Objet : PLUi – Avis des personnes publiques associées ou consultées sur le projet arrêté de Plan Local d'Urbanisme intercommunal valant zonage pluvial

Liste des observations/demandes de modifications sur le projet de PLUi Grand-Orly Seine Bièvre

EPA ORSA

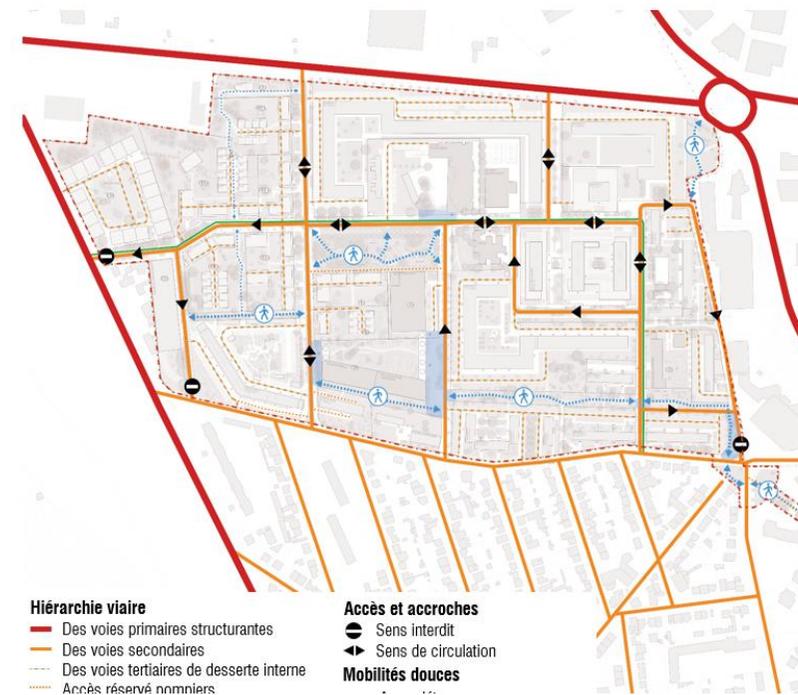
Anatole France	Le linéaire commercial est à prolonger sur la carto (jusqu'au lot 16A, cf rond rouge)	Element de programme intégré dans le projet
	Anatole France	Fond de plan à reprendre avec l'intégration des constructions existantes	
	Anatole France	Continuité verte et écologique à prolonger sur la future place (cf carré rouge)

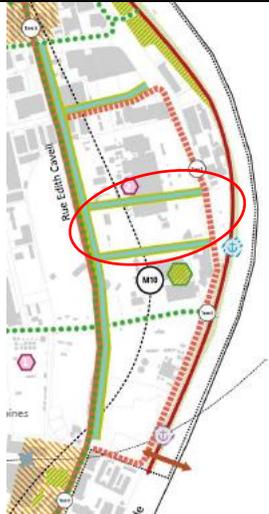
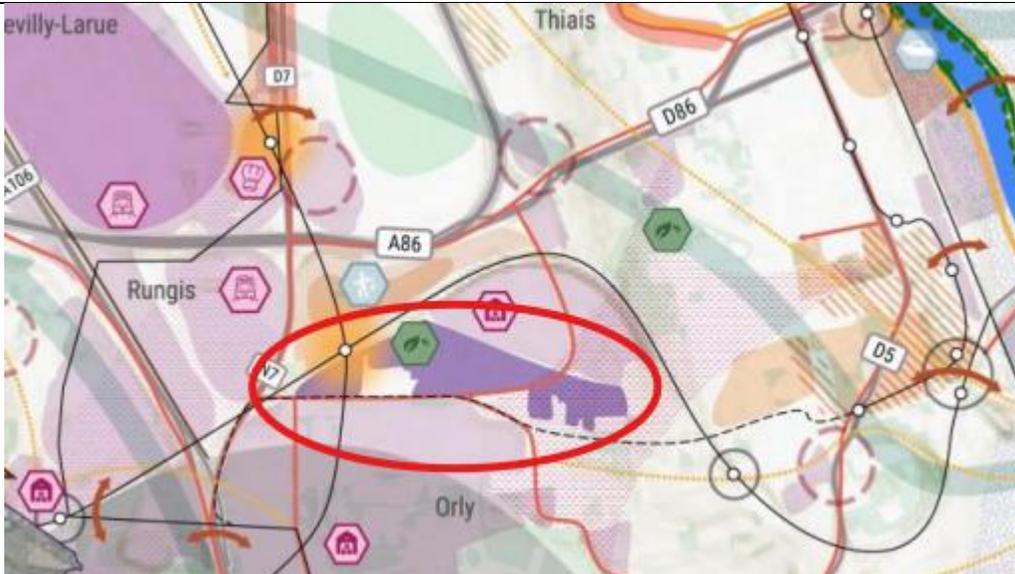
VSG3	Nord Economique	 <p data-bbox="571 817 1431 1098"> <ul style="list-style-type: none"> Le lien habitat/emploi à créer questionne sur la flèche au niveau de la RN6, n'est pas une erreur de légende ? Sur l'OAP du quartier du Plateau, les flèches rouges représentent des traversées à créer. Il nous semble que cette légende serait appropriée pour inscrire le prolongement de la rue R. Garros entre la rue Saint-Exupéry et la RN6. Que signifient les deux flèches côté Churchill dans la mesure où figure déjà la limite habitat/activités à traiter ? </p>
VSG4	Nord Economique	<ul style="list-style-type: none"> La « limite habitat/activités à traiter » pourrait figurer dans le prolongement de la rue Sellier entre le futur programme d'activités et les logements projetés ; Sur l'OAP sur le quartier du Plateau, la disposition suivante est inscrite « Préserver les habitants des nuisances (innovations et exemplarité sur le plan acoustique) ». Il serait intéressant qu'elle figure sur le secteur Sellier.

- La disposition « Frange d'entrée de ville à requalifier / soigner » ne figure pas le long de la RN6. Pour autant, il y a un enjeu important de qualification de la façade de la RN6 dans la perspective de l'implantation future d'une zone artisanale.
- Si les flèches en pointillé vert représentent des continuités végétales et/ou piétonnes, il pourrait être intéressant de faire figurer la promenade des écoles et le lien avec le parc de la Saussaie-Pidoux.

Si des orientations sont ajoutées sur le quartier Nord, le texte descriptif de l'OAP devrait être complété en conséquence.

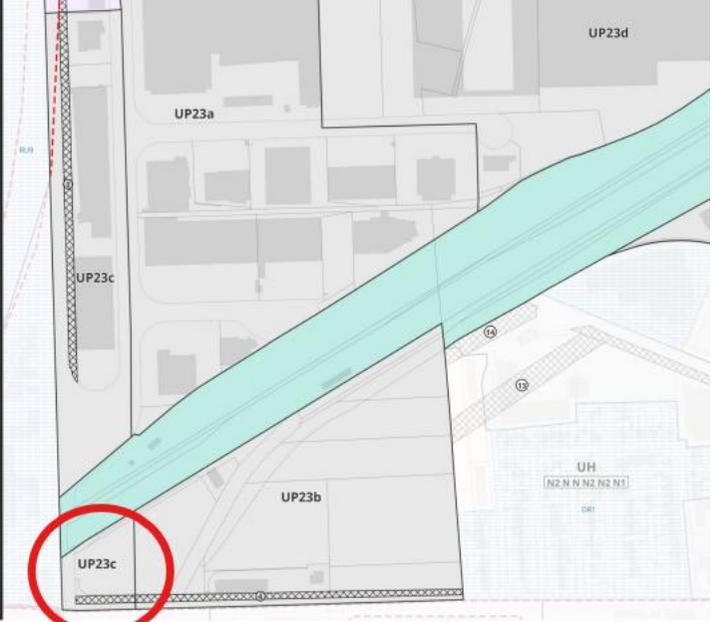
VIGA 8	<u>Vitry-sur-Seine</u> <u>N°5 :</u>	Elargissement quai Jules Guedes entre la rue Hénaff et la rue des fusillés Largeur de la voie avec ER : 20m cf plan Conforme aux plans projets ? En lien avec passage provisoire TZEN 5 ?

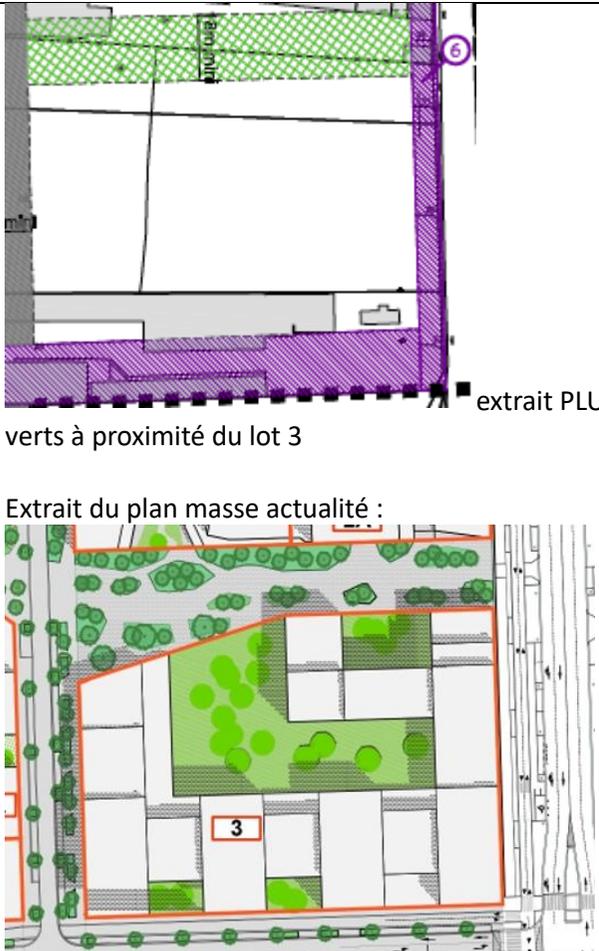
<p>extrait plan masse de l'opération actualisée</p>
		<p>Fond de plan à mettre en cohérence avec la légende : les bâtiments existants dans la zone ont été démolis. Ils correspondent aux anciens bâtiments appartenant à Valophis</p>		 <p>Sur cette zone se trouve le groupe scolaire de la ville livré en septembre 2024</p>

Le fond de plan et la légende ne coïncident pas : l'indication « bâti existant » correspond finalement aux espaces publics et le « bâti dans la zone » a largement été démoli depuis. Il faut mettre à jour les fonds de plan avec les bâtiments existants
